「緊急地震速報を適切に利用するために必要な受信端末の機能及び配信能力に関するガイドライン(案)」での変更の概要

### 3. 第1回部会以降委員の皆様から頂いたご意見とそれに対する回答

例：「A 機械・館内放送設備等の自動制御」  
おける記述の変更の概要

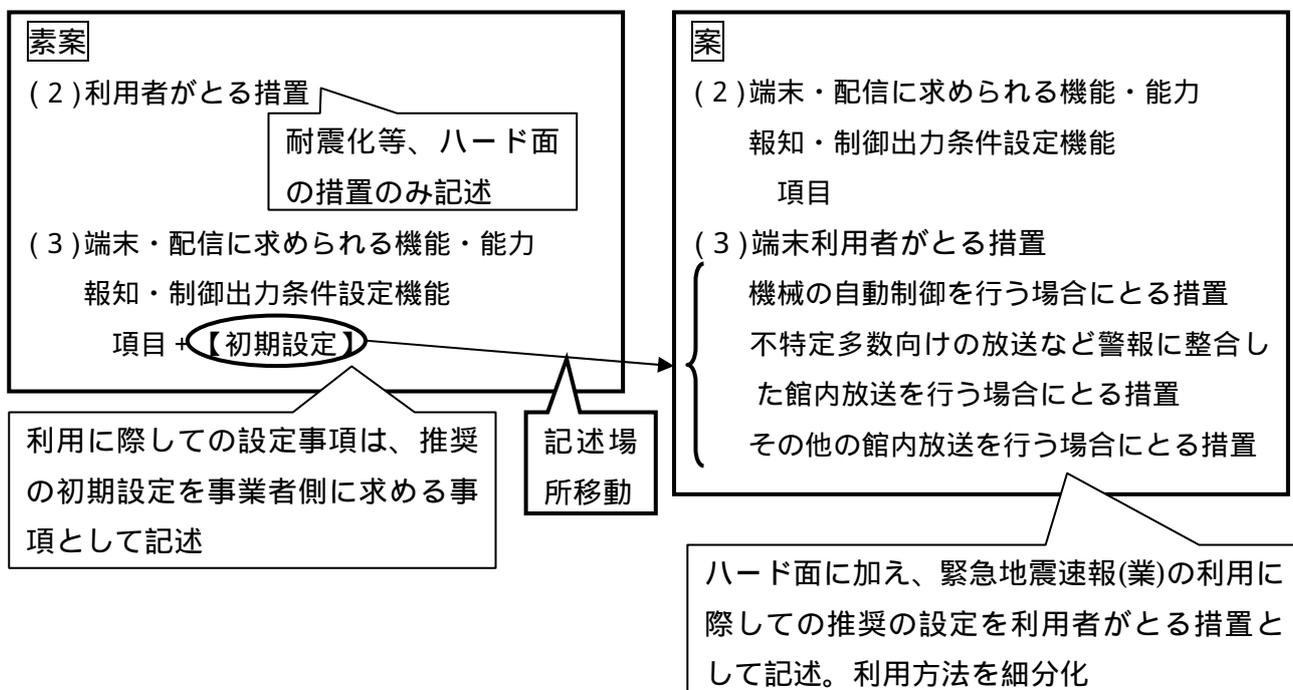
ガイドライン(素案)においては、端末の設定のうち最もベーシックなものだけを初期設定として記述し、他の設定については特に記述していなかった。そのため、A B Cのカテゴリー内では、あらゆる利用方法についてベーシックな設定が推奨されている印象があることのご指摘をいただいたので、「端末利用者がとる措置」で、利用方法を細分化し、それぞれに適した端末の設定を記述することとした。(下図参照)

(回答)「端末利用者がとる措置」において、現在考えられる基本的な利用方法に細分化し、それぞれに、現在、気象庁が推奨する設定について、具体的に記述しました。今後、さらに利用方法が多様化することが考えられますが、その際は、ガイドラインを改正することで対応することとしたいと思います。
